## 関電の高浜3・4号機使用済燃料ピットの臨界性に関する見解

### 関電が参考にした米国規格を適用すれば臨界の危険性が存在する

2010年12月13日

グリーン・アクション

高浜3・4号機使用済燃料貯蔵ピットAエリアに関する関電の中性子増倍率評価値と基準値

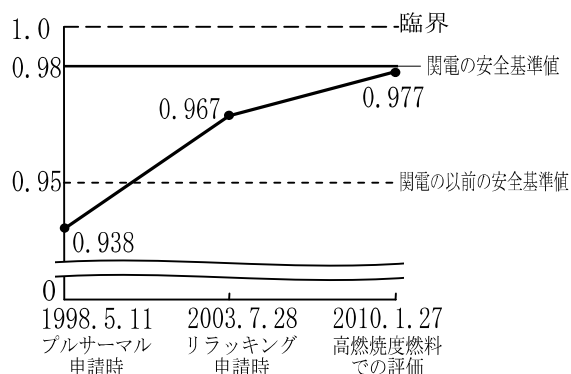
このような経過を経て、中性子実効増倍率は右図に見られるように増加し、関電が甘く定めた基準値0.98と比較してさえ、その差はわずか0.3%にまで接近した。このような異常な状態にこの貯蔵ピットはおかれているのである。

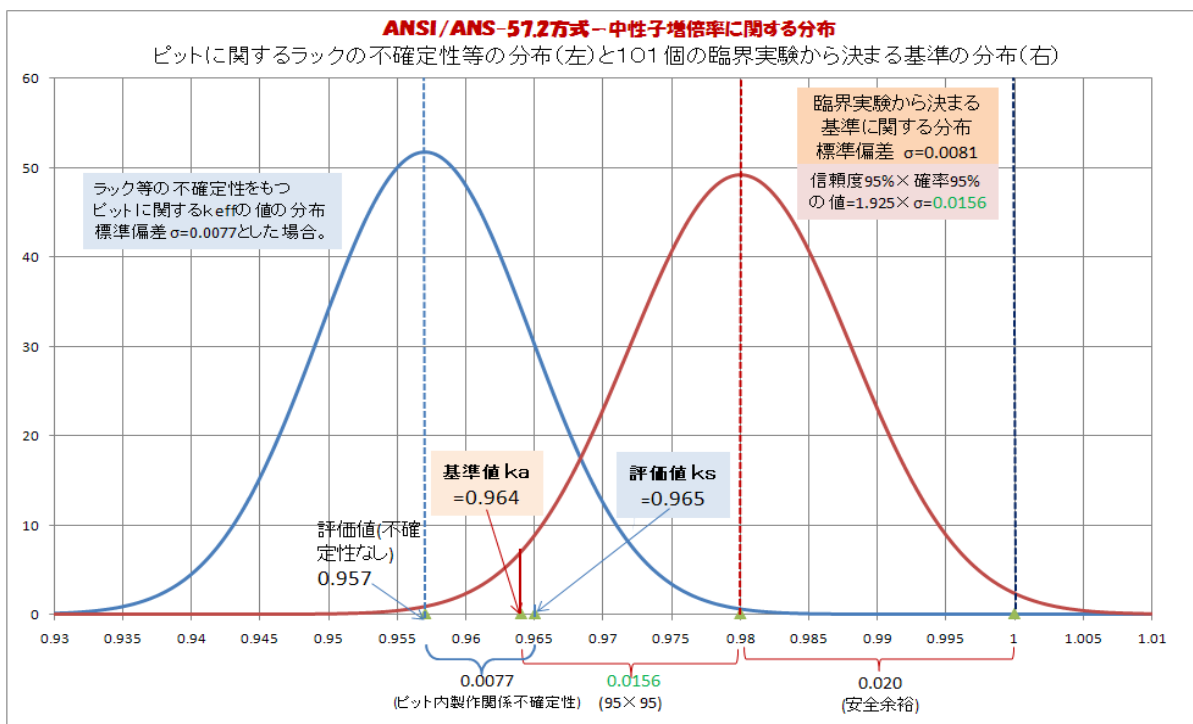
その結果、評価値が基準値を上回り、臨界が起こらないという安全性は成り立たない。すなわち、関電が参考にしたという米国の規格をそのまま適用すれば、高浜原発の貯蔵プールの申請は不合格となる。これらの様子は下記グラフで示すことができる。右の山が臨界実験の様子を示し、左の山は貯蔵ピットに関し、製作に関わる不確定性を仮にそのまま標準偏差とした場合の分布を示している。

- (4) とりわけ端的に疑問として浮かぶのは、臨界実験に関する不確定性  $\varepsilon_c$  の扱いである。誤差の伝播論では、前頁グラフにある右側の山が示す分布に従う確率変数を扱うことになる。そうすると最後に不確定性として出てくるのはその山の標準偏差のはずだが、 $\varepsilon_c$  は標準偏差そのものではなくそれから95-95の操作で導いた値である。そのような操作が誤差伝播論のどこから出てくるのかと質問したが、まったく答えられなかった。
